## Nouveau théâtre en ville de Neuchâtel NE

**Extrait du rapport du jury**

**R. + P. Studer,** Neuchâtel; collaborateurs: **R. Hess, M. Degen, D. Gobbo, R. Oechslin, D. de Tomi, A. Robert, L. Giangreco, G. Rosenao**

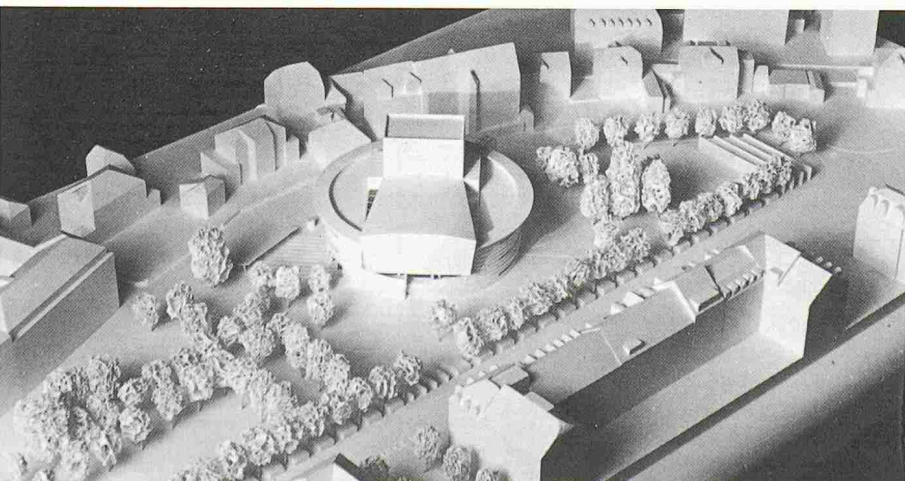
L'auteur propose de transformer le Jardin anglais en un espace important minéral, dont les surfaces plantées latérales deviennent résiduelles. L'axe volontaire à travers le parc est étranger à l'esprit du lieu. La construction proposée, située face à un des bâtiments de l'avenue du 1er Mars, est composée essentiellement d'un système porteur extérieur en béton, monumental et puissant. Le caractère du bâtiment est moins celui d'un théâtre, même si le rapport scène-salle est satisfaisant; il est davantage celui d'un centre culturel ou d'exposition. L'étude technique poussée dévoile un louable souci du détail.
